Contugas
Grupo Energía Bogotá

PROPUESTA TARIFARIA 2022-2026

Respuesta a las Observaciones a la Propuesta Tarifaria
presentada por Contugas S.A.C. para el periodo 2022-2026

Figura 7: Plancheta característica de la conexión residencial.

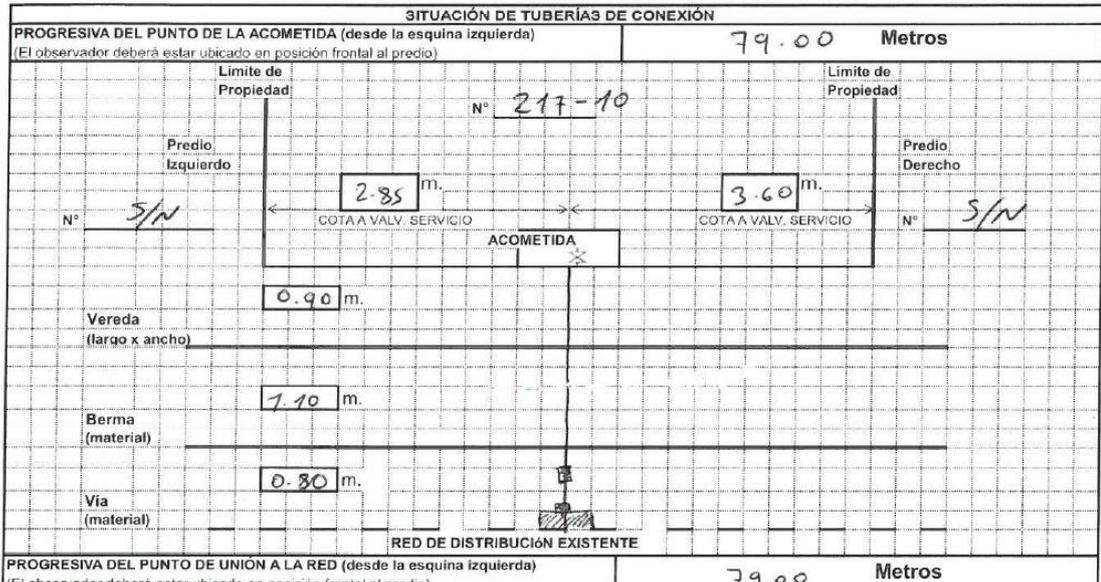
A la longitud horizontal se le debe incrementar la longitud correspondiente a la altura para su conexión con la acometida; es importante que Osinergmin para su evaluación incluya dicha longitud adicional que no está en el VNR del Osinergmin.
